关于华凌 5 匹柜机内外接线端子不 对应的维修指引

文件号：JS2007-

国内营销公司顾客服务部

光耦元件在室外电路板上位置！

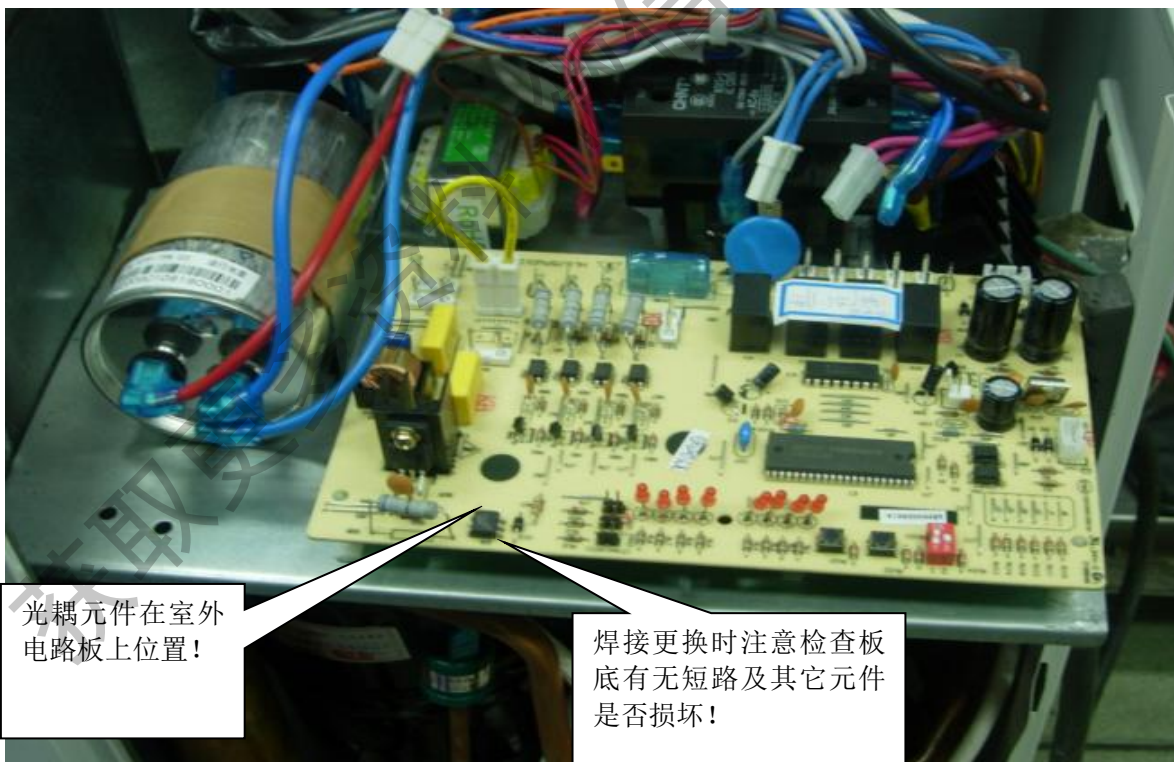
- 二、核实是此故障现象时，检查室外电路板 IC8 位置光耦元件型号，如果型号是 **L MOC3063**，请换成夏普光耦元件，型号是 **PC 3SD12**，（物料编码为 2230075119）。如下图：

焊接更换时注意检查板底有无短路及其它元件是否损坏！

铭牌上所示为夏普型号 **PC 3SD12**，如标示 **L MOC3063** 为声宝光耦不能使用。

三、确认此故障时，也可申领整块新电路板更换：

3 匹室外电路板物料号：2134835002

5 匹室外电路板物料号：2134875001
